**Baumaßnahme: Bezirkliche Radverkehrsmaßnahmen**

**Haldesdorfer Straße von Werner-Otto-Straße bis Steilshooper Allee**

**Abwägung der Stellungnahmen der 2. Verschickung vom 30.07.2020**

Der Lageplan zeigt informell, wo Flächen entlang des Vorhabens vermerkt sind.

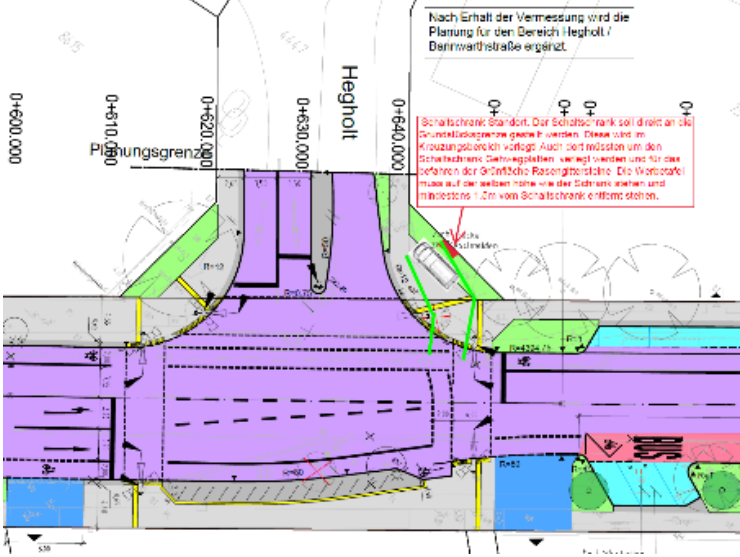
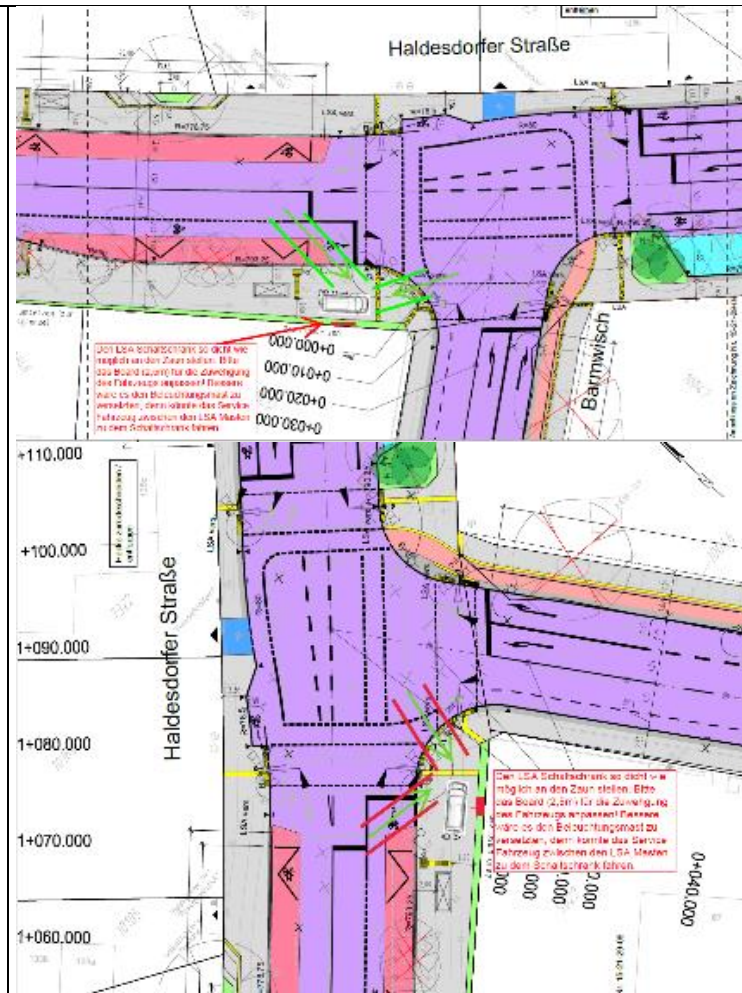
Es liegen keine Eintragungen und Informationen im Hamburger Altlastenhinweiskataster vor, die für Bauvorhaben im Straßenraum mit einer Bautiefe von < 1 Meter von Bedeutung sind.

<ul style="list-style-type: none"> <li>• Für <b>bodenähnliche Anwendungen</b> mit ortsfremden Materialien zur Herstellung einer durchwurzelbaren Schicht, ist nur Bodenmaterial zugelassen, das die Vorsorgewerte der Bundesbodenschutzverordnung einhält. Hilfsweise können hier die die LAGA TR-Boden - Werte für Bodenmaterial der Kategorie Z0 akzeptiert werden. (§7 BBodSchG, §12 BBodSchV)</li> <li>• Unbelasteter <b>Mutterboden</b>, der bei Errichtung und Änderung baulicher Anlagen sowie bei wesentlichen Veränderungen der Erdoberfläche ausgehoben wird, ist in nutzbarem Zustand zu erhalten und vor Vernichtung oder Vergeudung zu schützen. Vorhandener Mutterboden ist sicher zu stellen, zwischenzulagern und bestimmungsgemäß zu verwenden. (§ 202 des Baugesetzbuches).</li> <li>• In Gebieten mit erhöhten Schadstoffgehalten ist eine grundstücksinterne <b>Verlagerung von Bodenmaterial</b> zulässig, wenn die in § 2 Abs. 2 Nr. 1 und 3 Buchstabe b und c des BBodSchG genannten Bodenfunktionen nicht zusätzlich beeinträchtigt werden und insbesondere die Schadstoffsituation am Ort des Aufbringens nicht nachteilig verändert wird. Beim Einbau von Böden gilt das Verschlechterungsverbot. (§ 12 (10) BBodSchV)</li> <li>• Das bei der geplanten Baumaßnahme anfallende Aushubmaterial ist –sofern ein Wiedereinbau vor Ort nicht möglich sein sollte- entsprechend dem Kreislaufwirtschaftsgesetz (24.02.2012) vom Bauherrn ordnungsgemäß und schadlos zu entsorgen. Für die Verwertung und den Wiedereinbau sind die „Anforderungen an die stoffliche Verwertung von mineralischen Abfällen – Technische Regeln der Länderarbeitsgemeinschaft Abfall (LAGA)“ zu berücksichtigen (vgl. Amtlicher Anzeiger der FHH Nr. 50 vom 27.06.2006, siehe auch Hinweise im Internet unter <a href="http://www.hamburg.de/mineralische-abfaelle/">http://www.hamburg.de/mineralische-abfaelle/</a>, Stichwort: "Verwertung von mineralischen Abfällen in Hamburg").</li> </ul> <p>Diese Regeln gelten <b>nicht</b> für unbelastete Oberböden (z.B. Mutterboden), der in der Regel höhere Humusgehalte aufweist. Bei der Verwertung von Oberboden ist der § 12 der Bundes-Bodenschutz- und Altlastenverordnung</p>	<p>Wird zur Kenntnis genommen und im weiteren Verfahren beachtet...</p>
